DIRECTION GÉNÉRALE DE L'ÉVALUATION ENVIRONNEMENTALE ET STRATÉGIQUE

Rapport d'analyse environnementale
pour le projet d'aménagement des bassins B+ et Nord-Ouest
sur le territoire de la MRC de Caniapiscau par ArcelorMittal
Exploitation Minière Canada s.e.n.c.

Dossier 3211-16-017

Le 10 juillet 2018

FIGURE 5 : RÉSERVE AQUATIQUE PROJETÉE DE LA RIVIÈRE MOISIE

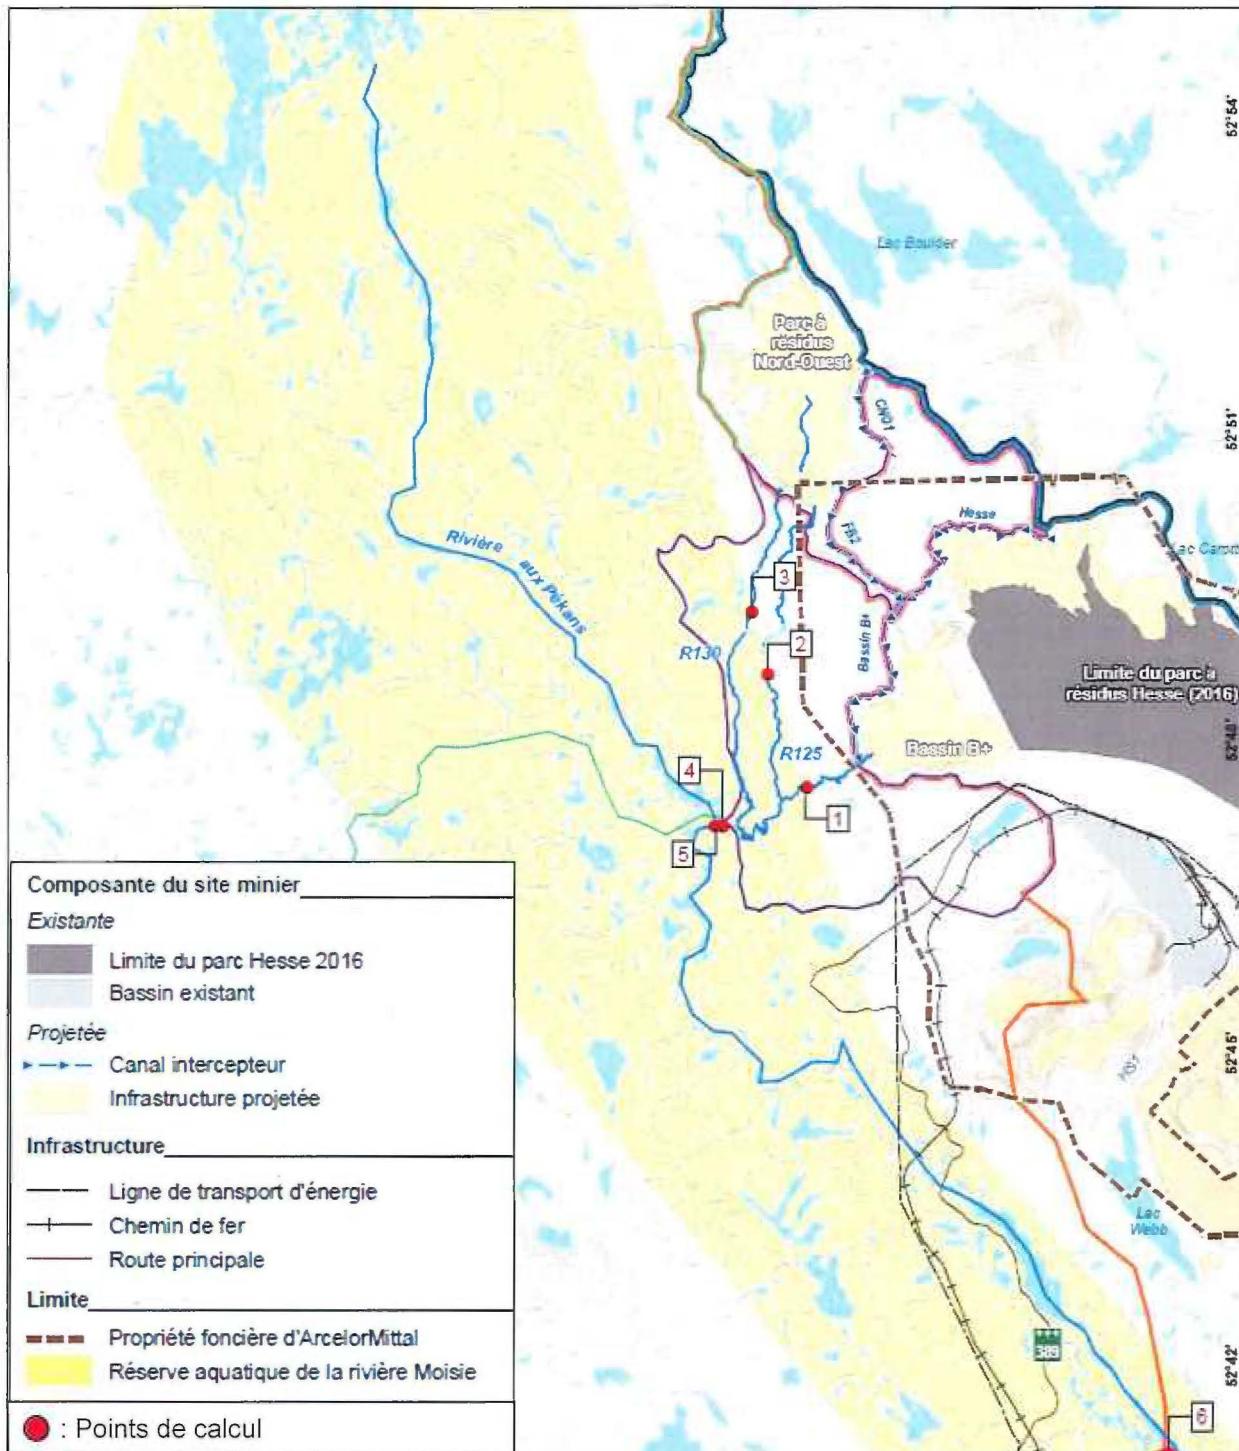
Le Ministère évalue, néanmoins, que leur construction pourrait entraîner une « modification du drainage naturel ou du régime hydrique de la réserve ». Dans ce contexte, le MDDELCC a demandé à l'initiateur de présenter quelles mesures il entendait mettre en place afin d'éviter toute modification du drainage naturel ou du régime hydrique de la rivière aux Pékans.

Vu l'ampleur de l'incertitude liée à l'évaluation de la modification du régime hydrologique sur les cours d'eau de la Réserve aquatique projetée, l'initiateur doit effectuer une évaluation des débits qui prévaudront une fois la construction des digues complétée dans les ruisseaux R125, R130, R138 et la rivière aux Pékans. Si les suivis révèlent des impacts significativement plus importants que ceux anticipés, l'initiateur devra convenir auprès du ministère du Développement durable, de l'Environnement et de la Lutte contre les changements climatiques des mesures supplémentaires à mettre en place.

L'initiateur a répondu en produisant une analyse des impacts sur le régime hydrique de la rivière aux Pékans. Cette étude conclut que le projet pourrait entraîner une diminution des débits de la rivière aux Pékans de l'ordre de 2 à 3 % entre les points 5 et 6, illustrés à la figure 5. Cette variation demeurerait largement dans la plage de variation des débits naturels en toutes saisons. De plus, l'incertitude sur l'évaluation de la superficie des bassins versants, sur les données et sur les méthodes d'estimation de débit, évaluée comme étant de l'ordre de 10 %, est supérieure à l'ampleur de la diminution appréhendée.

FIGURE 6 : HABITATS DU POISSON AFFECTÉS PAR LE PROJET

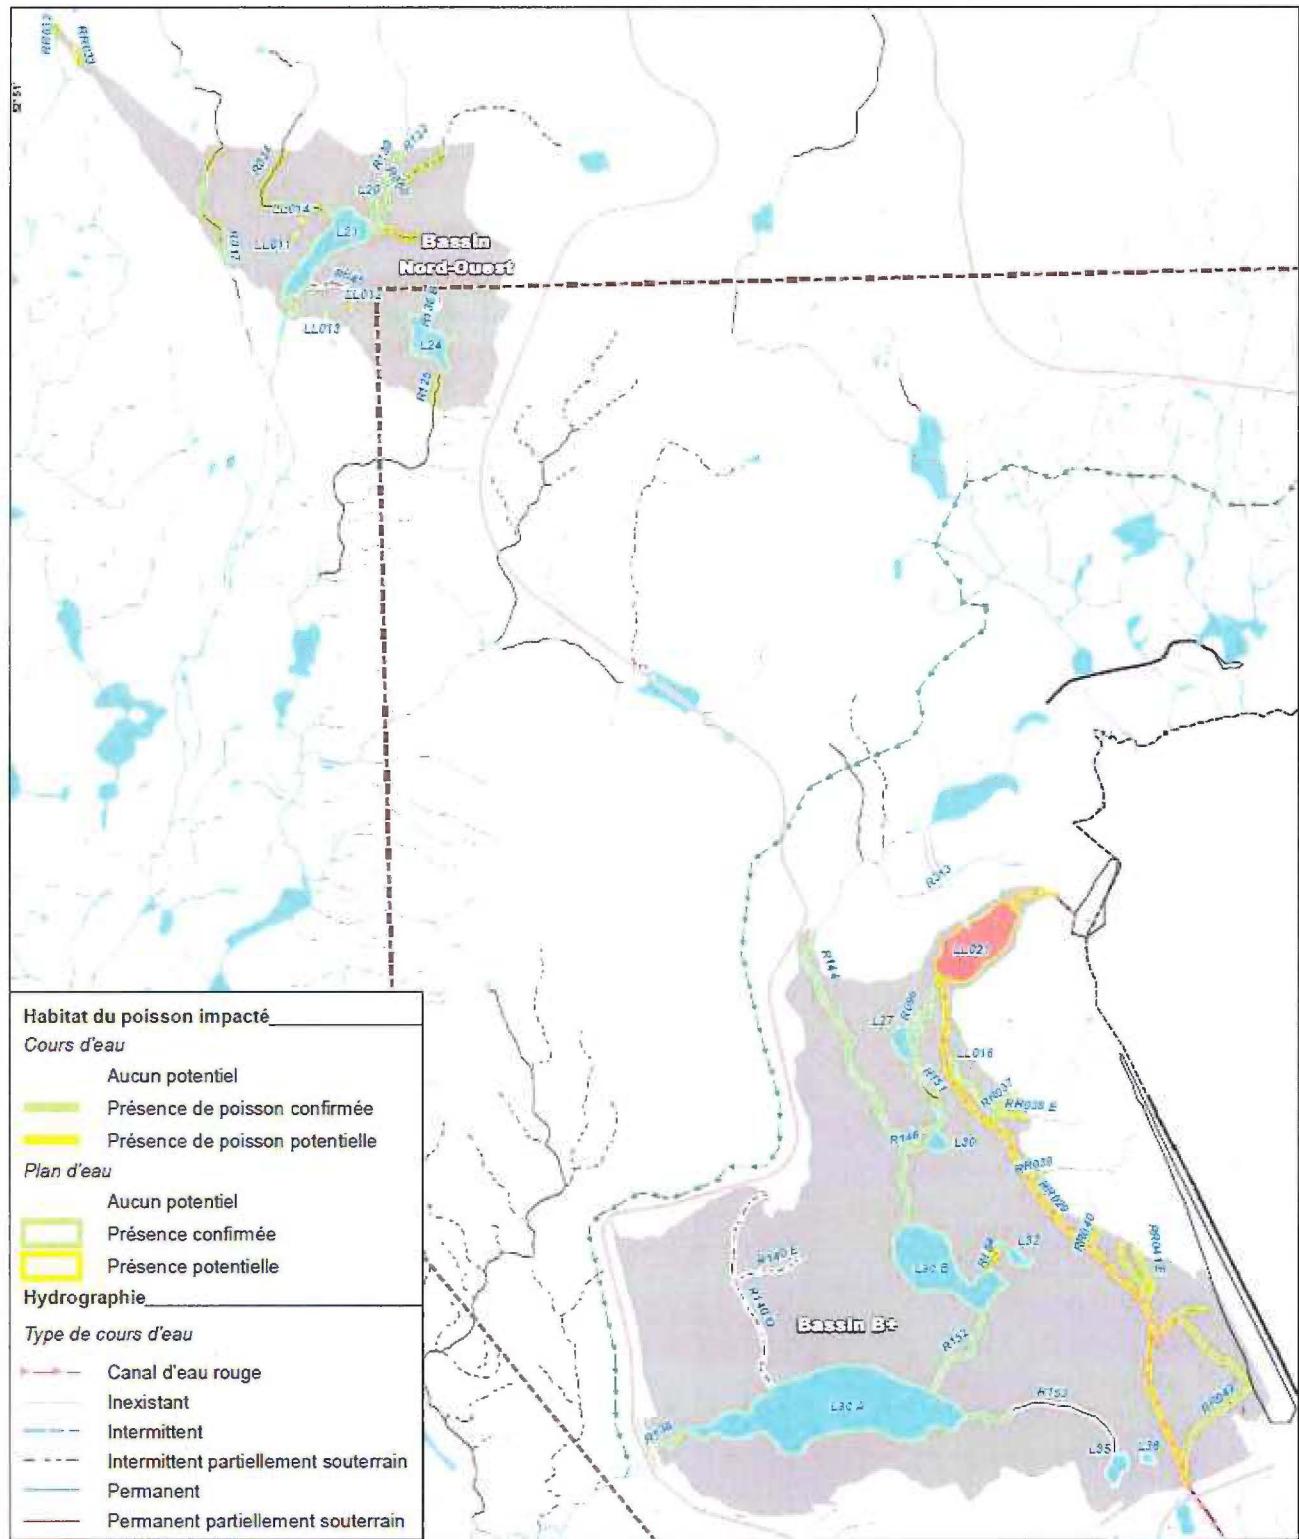
Ainsi, cette superficie a dû être mise à jour par l'initiateur puisque le projet évalué concerne spécifiquement l'aménagement des bassins B+ et Nord-Ouest. Le projet entraînerait plutôt la perte d'environ 41,5 ha d'habitat du poisson. Ces milieux sont illustrés à la figure 6.
